Сто девяносто третья сессия

**Рассмотрение проектов поправок  
к существующим правилам ООН,  
представленных GRSP****Предложение по поправкам серии 04 к Правилам № 100  
(транспортные средства с электроприводом)****Представлено Рабочей группой по пассивной безопасности\***

Воспроизведенный ниже текст был принят Рабочей группой по пассивной безопасности (GRSP) на ее семьдесят четвертой сессии (ECE/TRANS/WP.29/GRSP/74, п. 23). В его основу положен документ ECE/TRANS/WP.29/GRSP/2023/35 с поправками, содержащимися в приложении V к докладу. Этот текст представляется Всемирному форуму для согласования правил в области транспортных средств (WP.29) и Административному комитету (AC.1) для рассмотрения на их сессиях в июне 2024 года.

Рис. 1

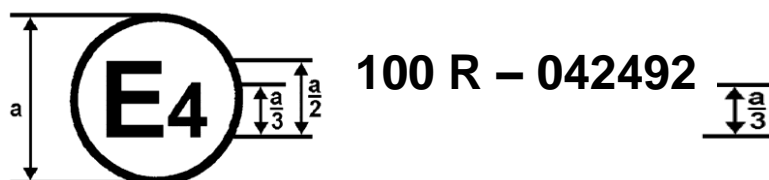
Приведенный на рис. 1 знак официального утверждения, проставленный на транспортном средстве, указывает, что данный тип автотранспортного средства официально утвержден в Нидерландах (E4) на основании Правил № 100 под номером официального утверждения 042492. Первые две цифры номера официального утверждения означают, что официальное утверждение было предоставлено в соответствии с требованиями Правил № 100 с внесенными в них поправками серии 04.

### Положения, касающиеся знака для транспортных средств категорий M<sub>2</sub>/N<sub>2</sub> и M<sub>3</sub>/N<sub>3</sub>, оборудованных электрическим приводом

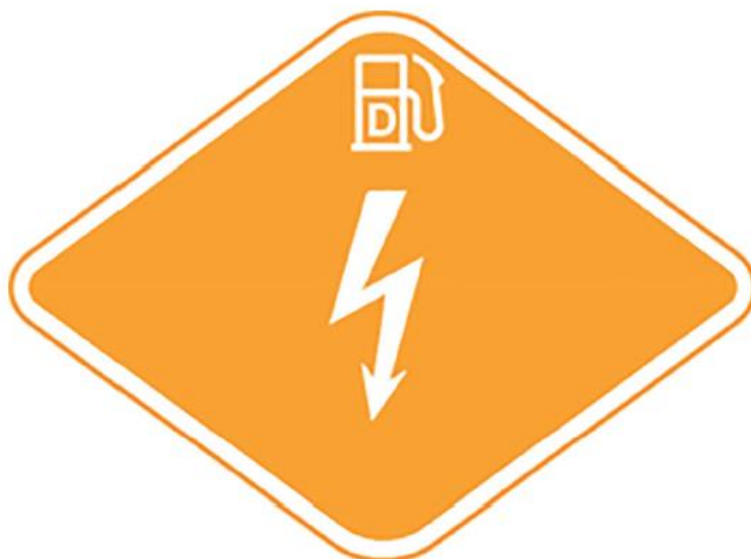
Включить новое приложение 10 следующего содержания:

Знак должен быть устойчивым к воздействию различных погодных условий.

В центральной части указывается первый источник энергии.

В верхней части указывается второй источник энергии.

Компоновка и символы должны соответствовать стандарту ISO 17840-4:2018.

Цвет и размеры знака должны соответствовать нижеследующим требованиям.

Фон: оранжевый, код RGB 255, 165, 0

Граница: белая светоотражающая

Буквы: белые светоотражающие

Ширина наклейки:  $\geq 110$  мм

Высота наклейки:  $\geq 80$  мм».
